Projet immobilier Fond de Garach IV à Gardanne (13)

Instruction du dossier 004012/KK P
Compléments d'informations

Figure 1 : Coupe transversale du projet au droit de la ligne à haute tension (source : COGEDIM)

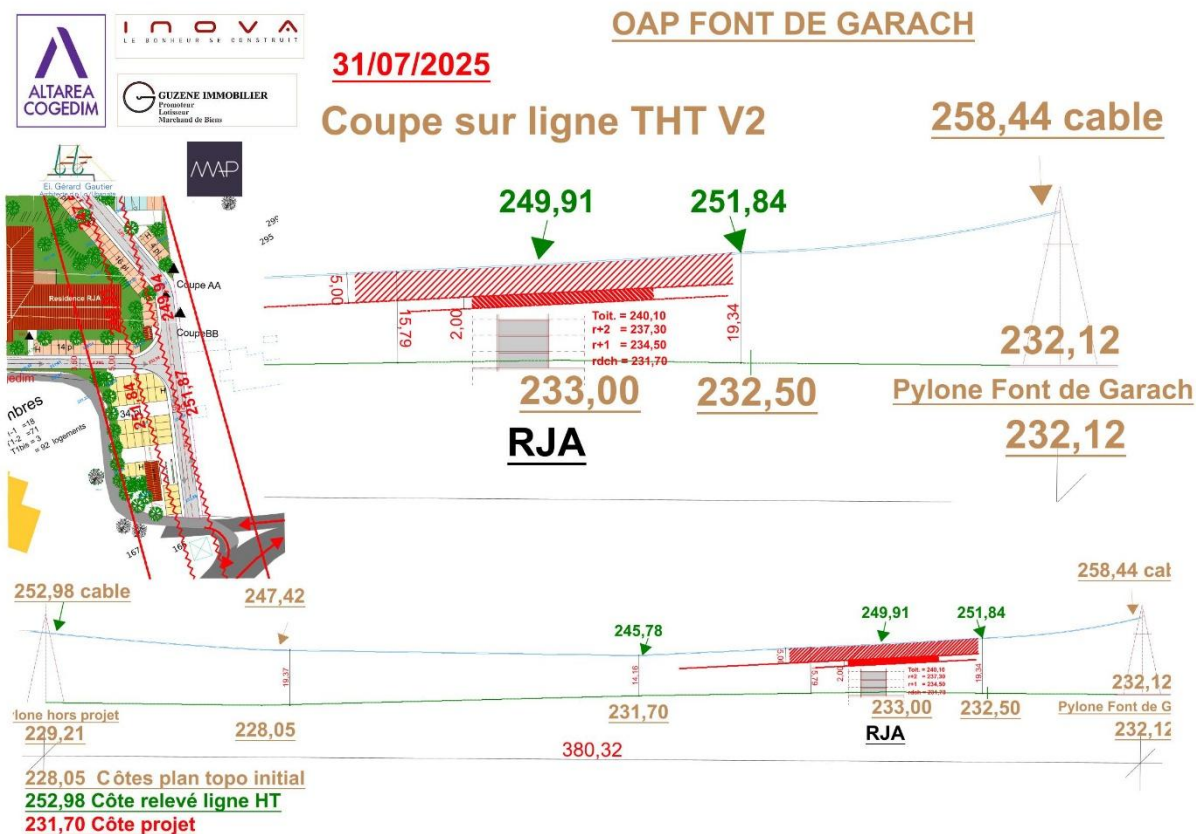
Aussi, pouvez-vous préciser les caractéristiques de cette ligne, ainsi que les distances entre la ligne et les logements les plus proches (en plan et en élévation).

Vous engager sur les mesures déployées afin de protéger les populations sensibles contre les risques sanitaires et les nuisances sonores de cette ligne HT (à mettre dans le cerfa au 6.5). Des mesures de champ électromagnétique doivent être réalisées, à comparer avec le seuil de $1 \mu T$ mentionné par l'ANSES.

Ci-après est présenté une coupe transversale indiquant la localisation du projet sous la ligne haute tension. La ligne se situe principalement au droit des zones de circulation (voirie, parking). Aucun bâtiment ne se situe directement au-dessous de la ligne électrique haute tension. Le bâtiment le plus proche est la résidence sociale pour jeunes actifs, au Sud de la zone d'étude. Le bâtiment se situera à minimum 7 m sous le niveau de la ligne électrique : le bâtiment RSJA est actuellement implanté à 231,10 NGF avec une hauteur d'égout à 239,50 NGF. D'après le dernier relevé du géomètre, la ligne électrique se situe à 249,94 NGF, soit 10,44 m au-dessus du niveau de l'égout.

Cette distance suit la recommandation du code du Travail (5 m relativement aux conditions de travail des ouvriers – article R.4534-108 du code du Travail) et les recommandations de RTE, gestionnaire de la ligne, qui recommande l'addition d'une distance de 2 m correspondant à la hauteur d'un homme lors des interventions travaux.

Le maître d'ouvrage pourra faire réaliser des mesures de champ électromagnétique sur le site. En fonction des résultats, il sera étudié la possibilité de réduire l'exposition au champ électromagnétique au travers de moyens techniques, à déterminer ultérieurement.
